Annexe 1. Etude parcellaire – ajout/retrait suite nouveau PLU

L'ancien zonage d'assainissement collectif :

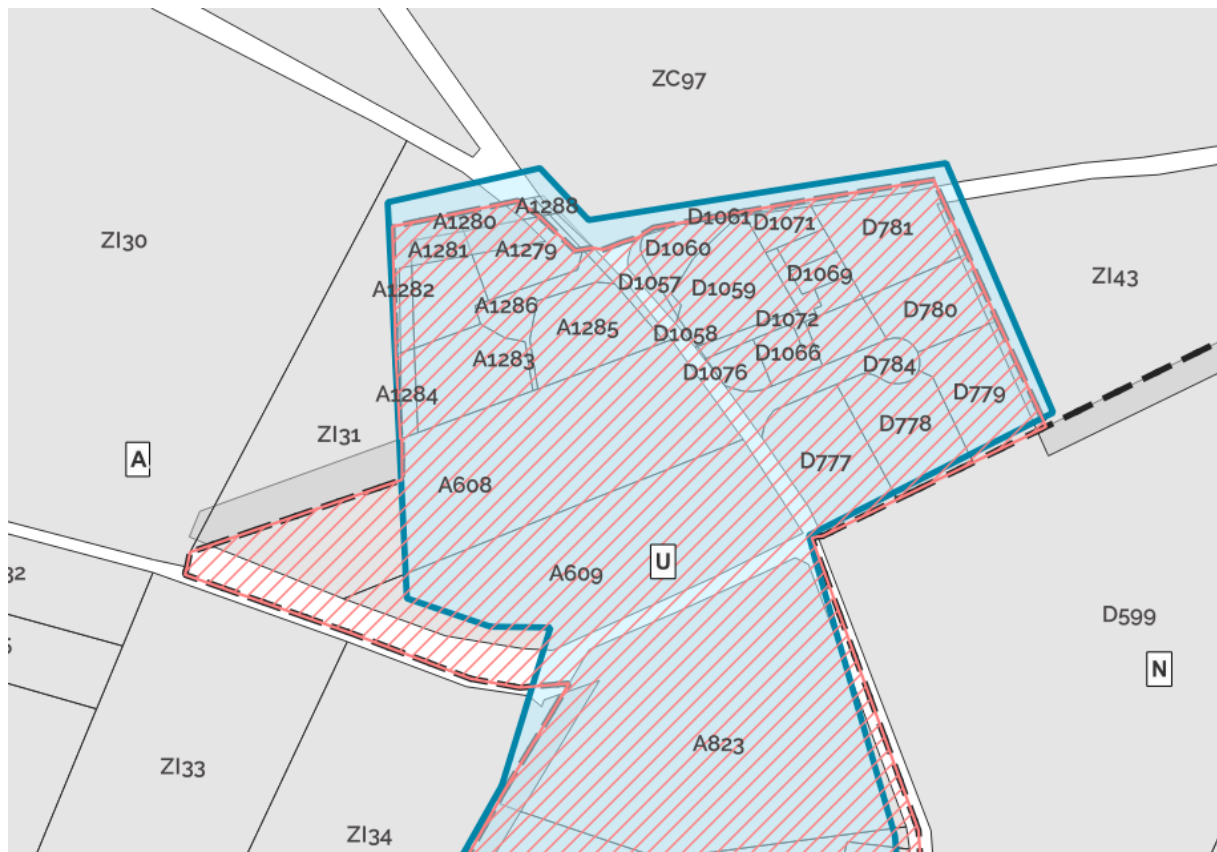
| Numéros de parcelle : | Code Section : | Motif de la suppression (totale ou partielle) |
|---------------------------------------|-------------------|---|
| 1279, 1280, 1287, 1288 31,43 97 | A ZI ZC | Ajustement du trait de coupe ; mise en adéquation avec la zone U |

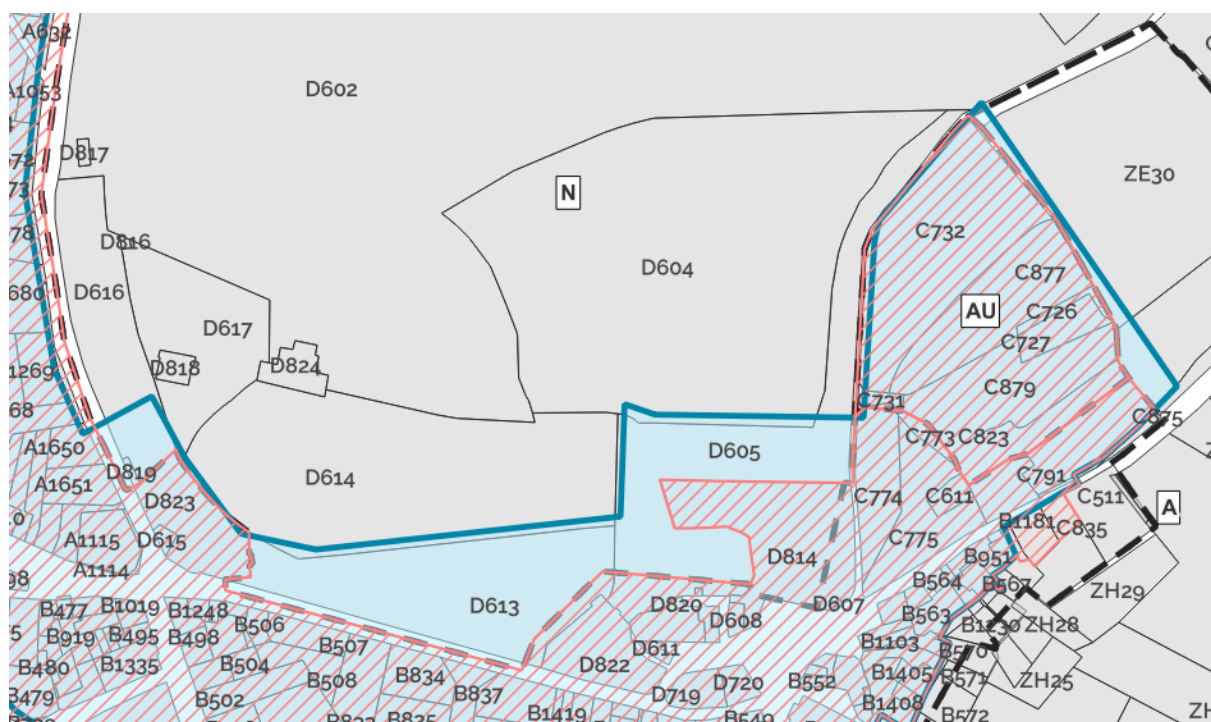
| Numéros de parcelle : | Code Section : | Motif de la suppression (totale ou partielle) |
|---|--------------------|--|
| 574 604, 605, 613, 614, 616, 617, 819 30, 31 22 | B D ZE ZH | Mise en adéquation avec les zones U prévues dans le cadre de la révision générale du PLU de Bully, retrait des parcelles placées en zone N |

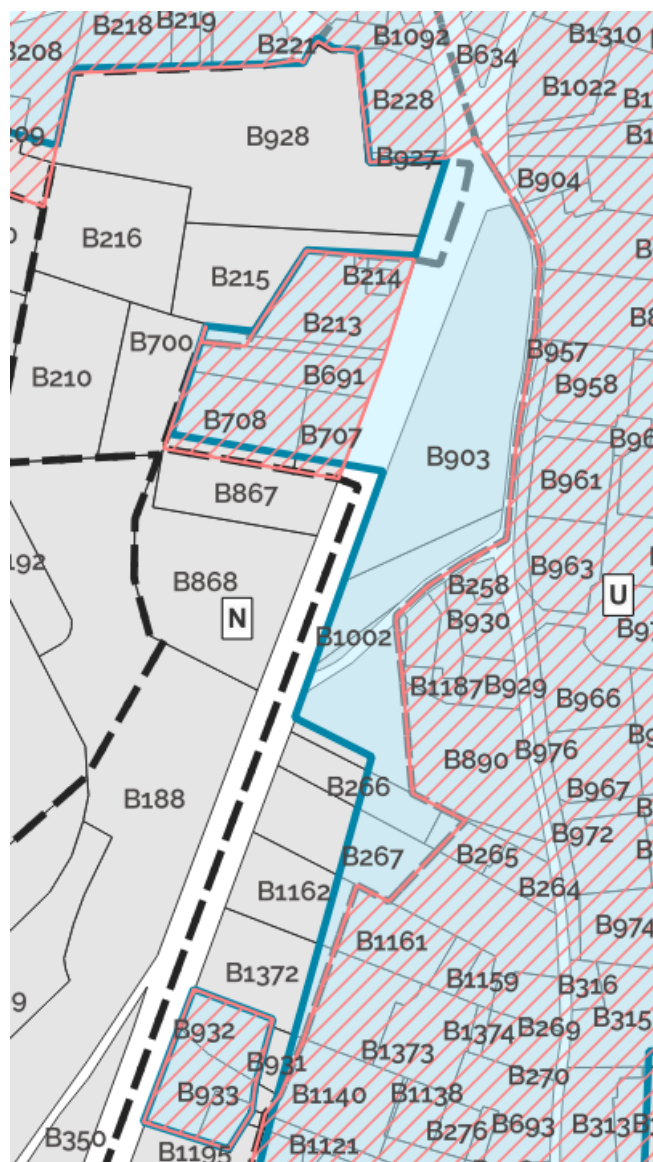
| Numéros de parcelle : | Code Section : | Motif de la suppression (totale ou partielle) |
|--|-------------------|---|
| 265, 266, 267, 890, 903, 1001, 1002, 1162, 1372 | B | Mise en adéquation avec les zones U prévues dans le cadre de la révision générale du PLU de Bully, retrait des parcelles placées en zone N, seuls les bâtis raccordés au réseau collectif sont laissés dans l'enveloppe du zonage |

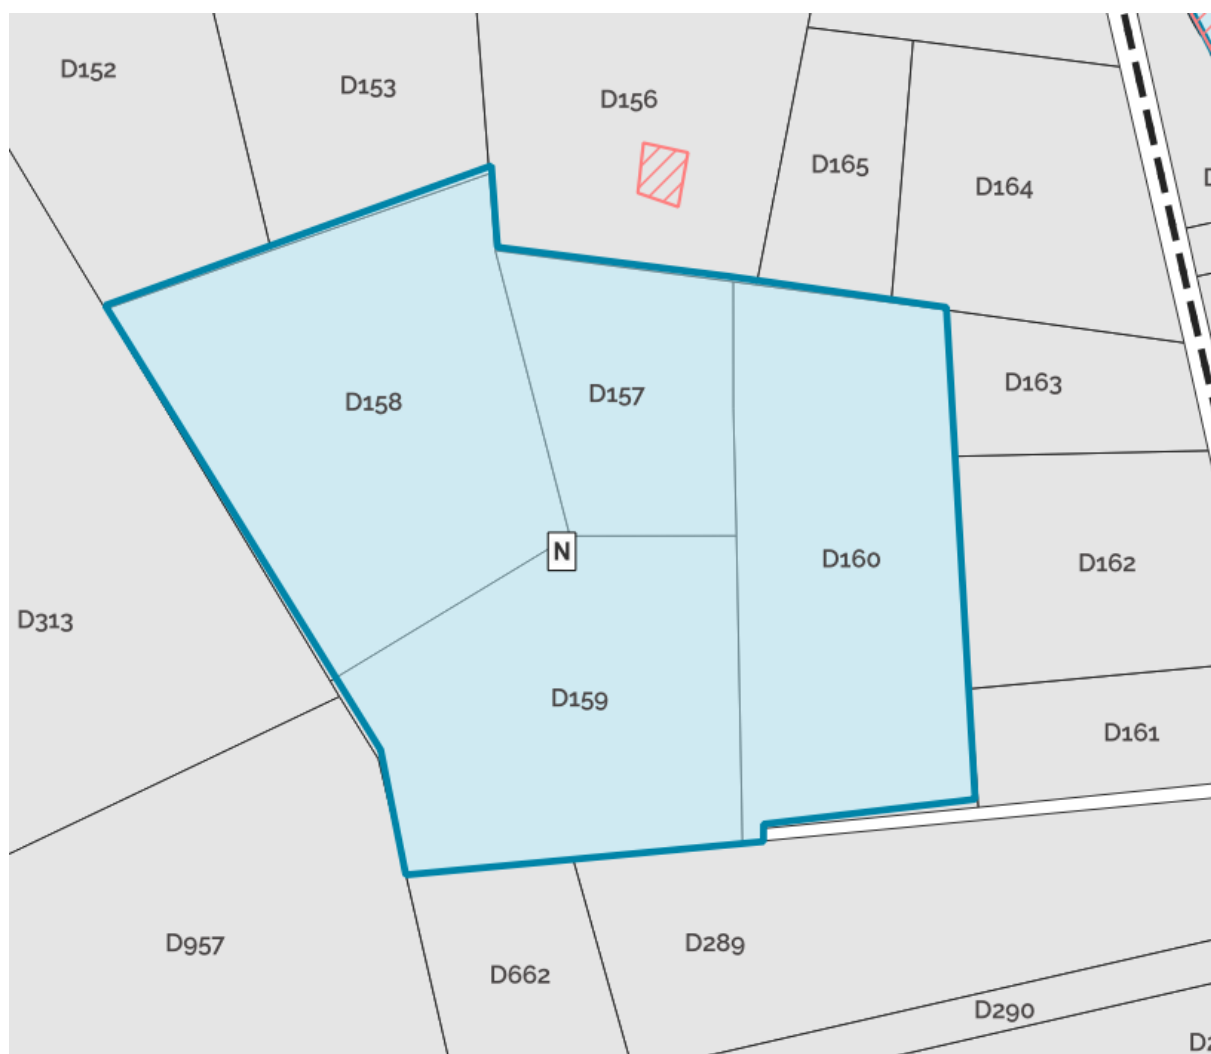
| Numéros de parcelle : | Code Section : | Motif de la suppression (totale ou partielle) |
|-----------------------|----------------|---|
| 157, 158, 159, 160 | D | Mise en adéquation avec les zones U prévues dans le cadre de la révision générale du PLU de Bully, retrait des parcelles placées en zone N, seuls les bâtis raccordés au réseau collectif sont laissés dans l'enveloppe du zonage, en l'occurrence pour ce cas il s'agit uniquement du bloc sanitaire de l'aire d'accueil de l'A89 et pas de la totalité de l'aire comme cela avait été dessiné dans le cadre du précédent zonage |

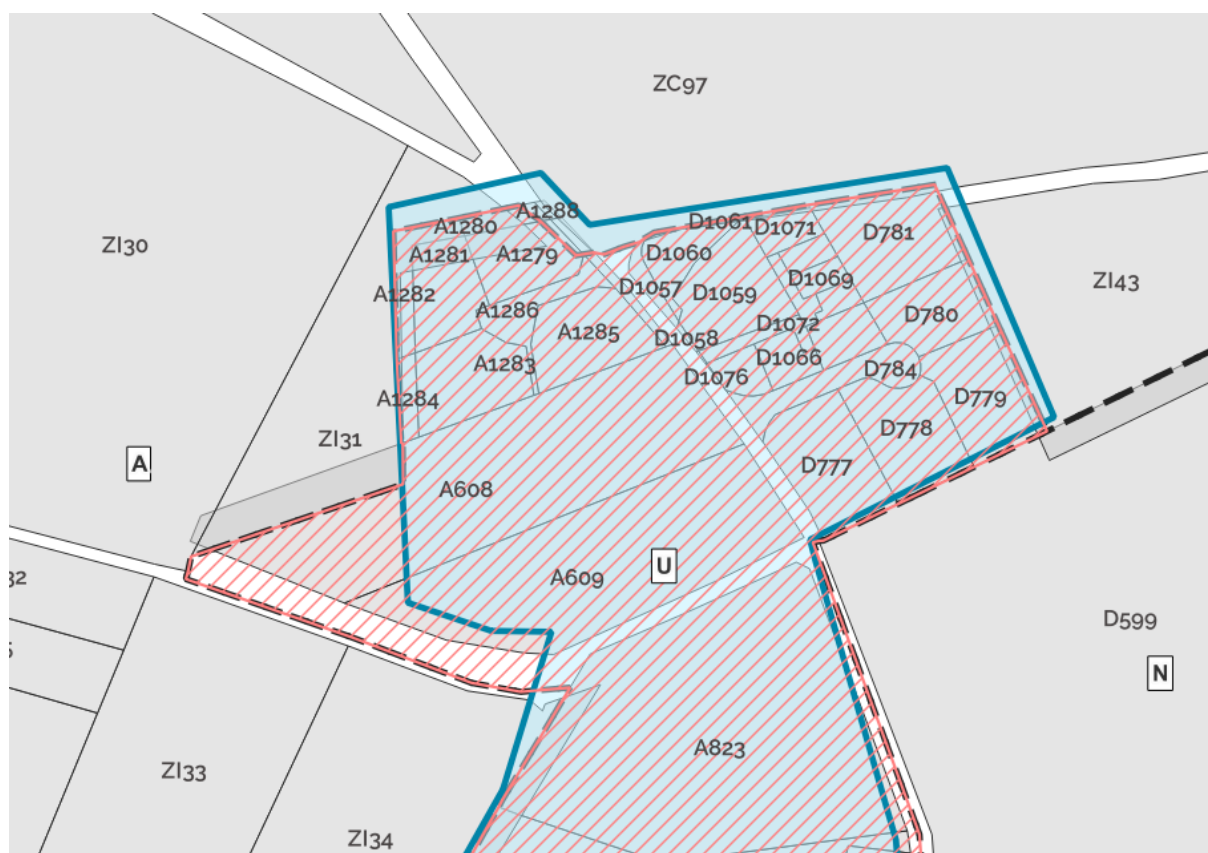
| Numéros de parcelle : | Code Section : | Motif de l'ajout (total ou partiel) |
|-----------------------|----------------|---|
| 608, 609 | A | Mise en adéquation avec les zones U prévues dans le cadre de la révision générale du PLU de Bully, ajout des parcelles placées en zone U dans l'enveloppe du zonage |
